**PEQUEÑA CENTRAL HIDROÉLECTRICA
SOBRE EL RÍO SAN PEDRO EN EL
DEPARTAMENTO DEL CAQUETÁ**

**ESTUDIO SOCIOECONÓMICO
Y FINANCIERO**

REVISIÓN Y DIAGNÓSTICO DE LOS ESTUDIOS DE
INGENIERÍA Y DISEÑOS EXISTENTES

SEPTIEMBRE, 1998

CENTRAL HIDROELÉCTRICA DE SAN PEDRO		DOCUMENTO N°	FIGURA : 1
	DIAGRAMA UNIFILAR		ARCHIVO PETIO-1.DWG	FECHA : JULIO 1998 ESCALA : SIN ESCALA ESCALA DE MP. 1000=100 (C.A.H.-N.C.C.)

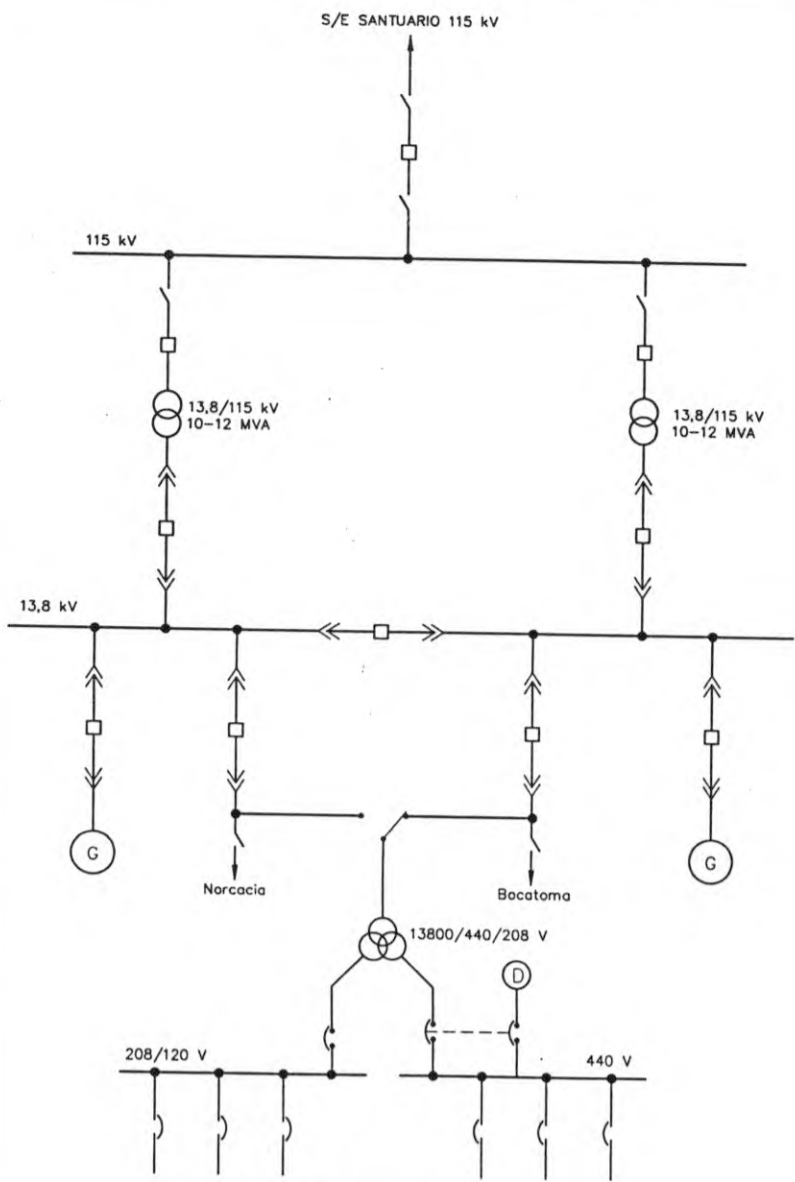
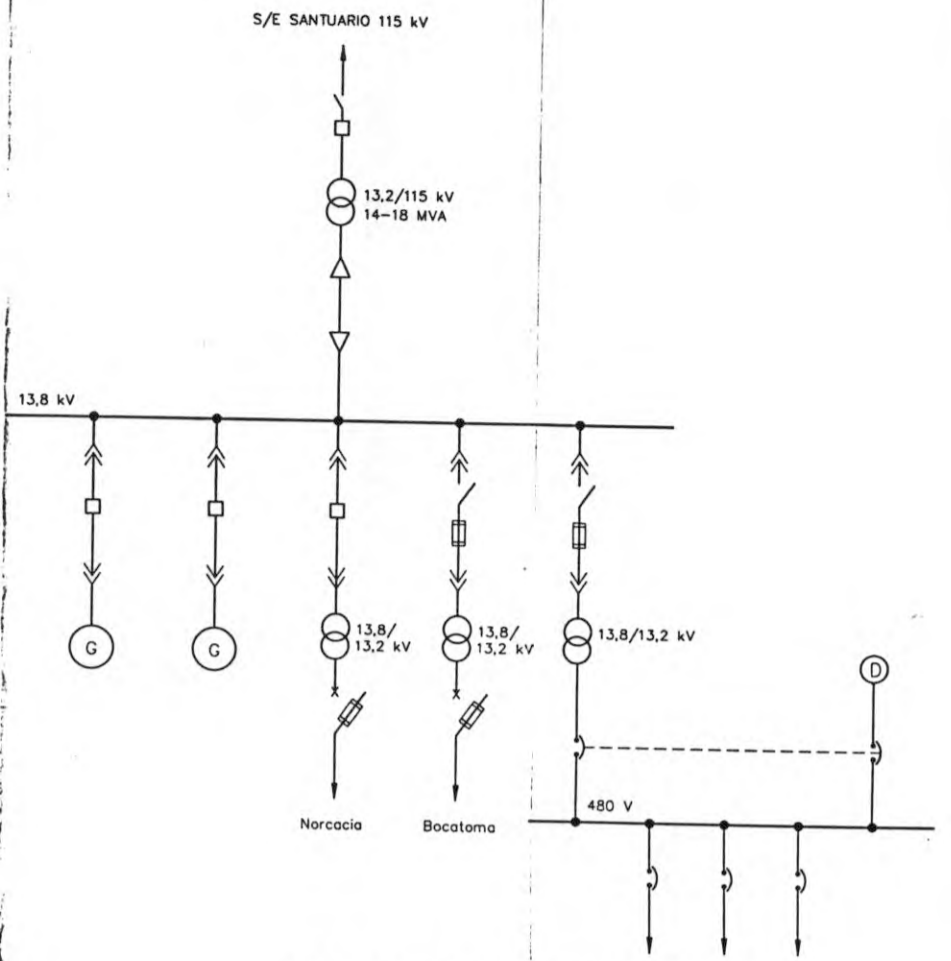
La configuración propuesta para el sistema eléctrico presenta independencia para cada una de las unidades generadoras, incluido su correspondiente transformador; acoplados eléctricamente tanto al nivel de tensión de generación como al de transformación. Lo anterior, sumado a la capacidad adicional que posee cada transformador en relación con la capacidad de su generador asociado, le representan una alta confiabilidad a la central; sin embargo, la sobreinstalación de transformación y la necesidad de campos independientes para cada transformador al nivel de 115 kV y de celdas independientes a 13,8 kV, conllevan unos costos que podrían evitarse simplificando el diagrama unifilar de la central como se muestra, a manera de ilustración, en la Figura 1.

En dicha figura, el acople de los dos generadores se realiza únicamente en el barraje de 13,8 kV, y desde allí se alimenta un solo transformador de potencia que maneja la capacidad máxima de generación, con lo cual la subestación de 115 kV posee solo un campo, eliminándose como ya se dijo los dos campos que anteriormente alimentaban los transformadores individuales.
